# 原子力事業者防災業務計画修正 新旧対照表（案）

令和5年10月××日

原子燃料工業株式会社  
熊取事業所

別表第18 他の原子力事業者で発生した原子力災害への原子力防災要員等の派遣、原子力防災資機材の貸与

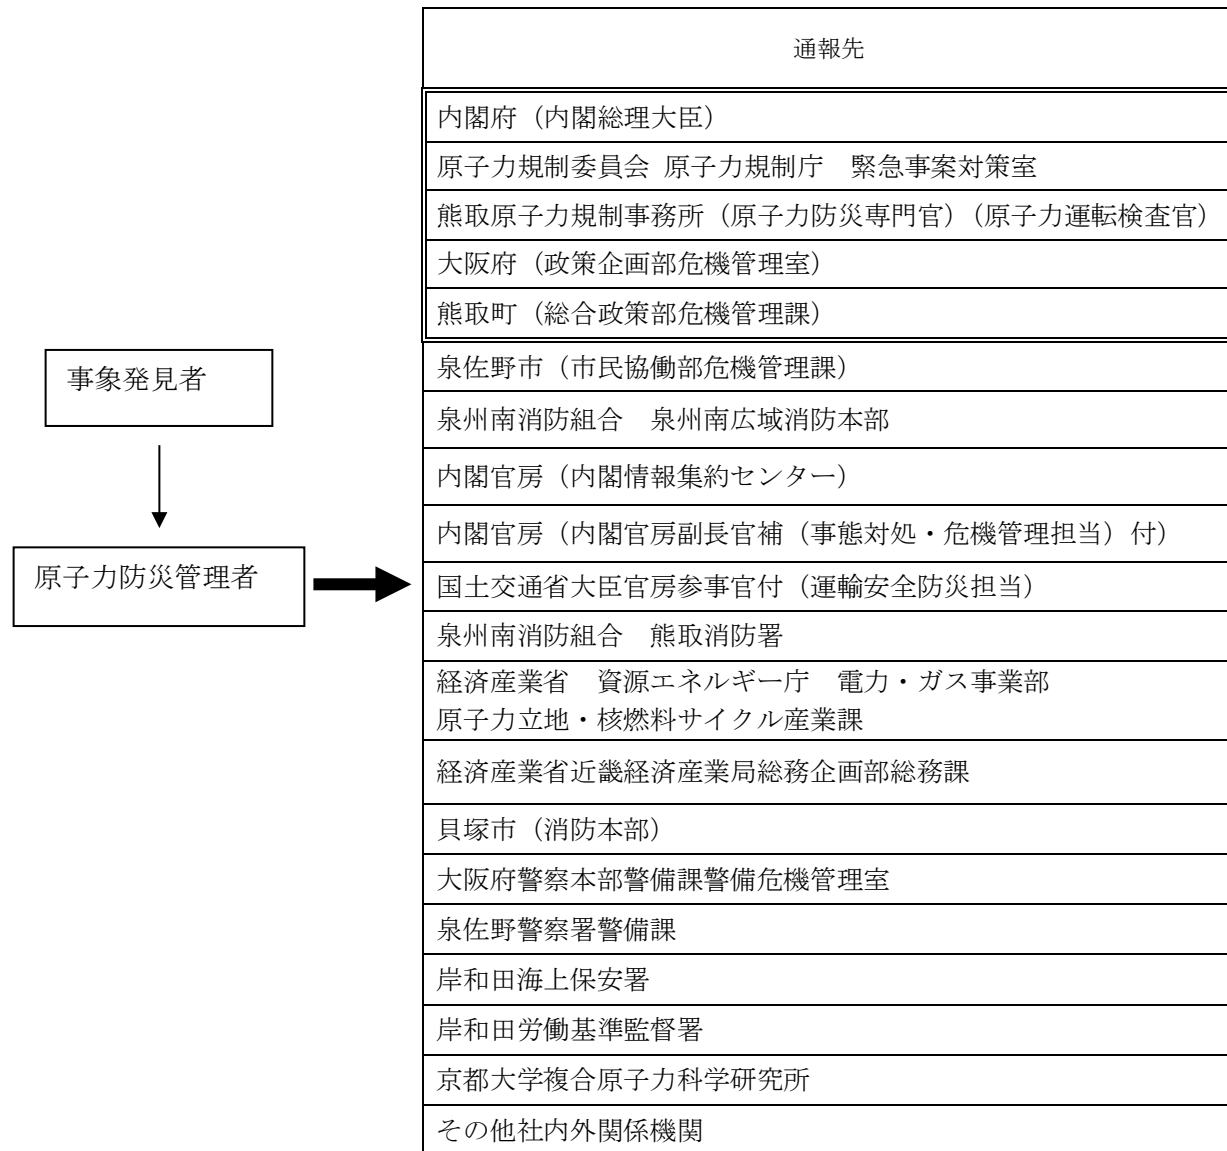
記載適正化  
記載適正化(様式第5の記載に合わせ修正)  
記載適正化

実施する主な業務	原子力防災組織	人数	原子力防災資機材の貸与		備考	
環境放射線モニタリング、汚染検査、汚染除去、住民の避難退域時検査及び簡易除染に関する事項	放管係	5名	汚染防護服（タイベックスーツ）	7着		
	除染係	4名	呼吸用ボンベマスク（空気呼吸器）	1式		
			フィルター付防護マスク（半面）	7式		
				フィルター付防護マスク（全面）		7式
				<u>熱蛍光線量計（TLD）</u>		2個
				<u>可搬式ダストサンプラー</u>		2台
				<u>個人線量計（電子式線量計）</u>		10個
				ヨウ化カリウム製剤		500錠
				電離箱式サーベイメータ		1台
				汚染密度測定用（α線）サーベイメータ		1台
				汚染密度測定用（β（γ）線）サーベイメータ		1台

別図第3 原子力災害対策特別措置法第10条第1項に基づく通報経路（1／2）  
（1）事業所内での事象発生時の通報経路

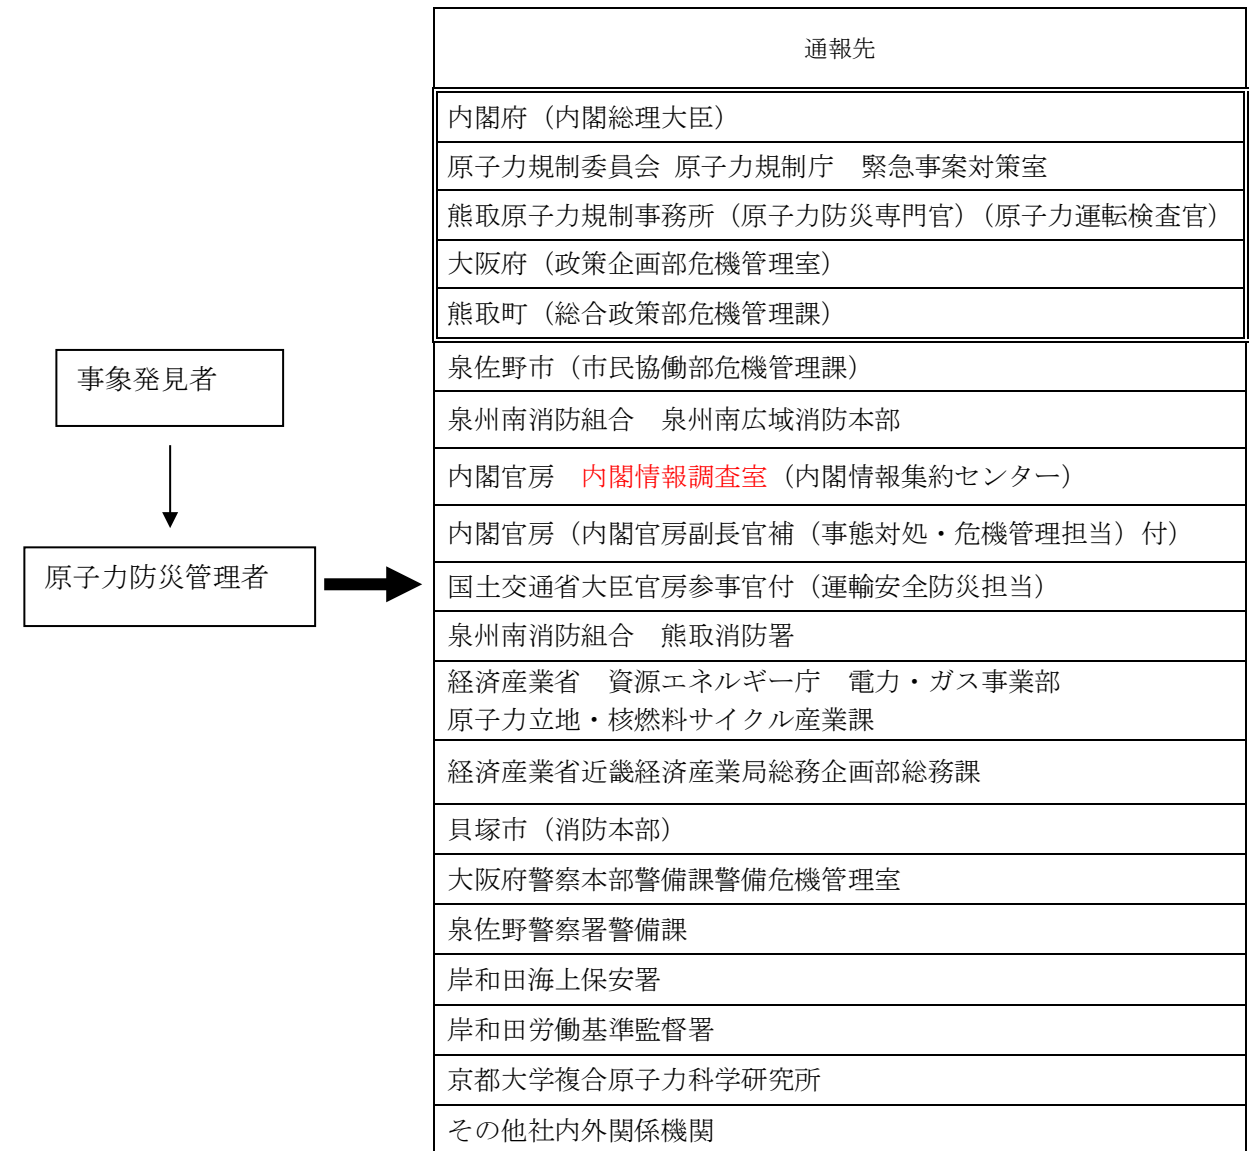
記載適正化
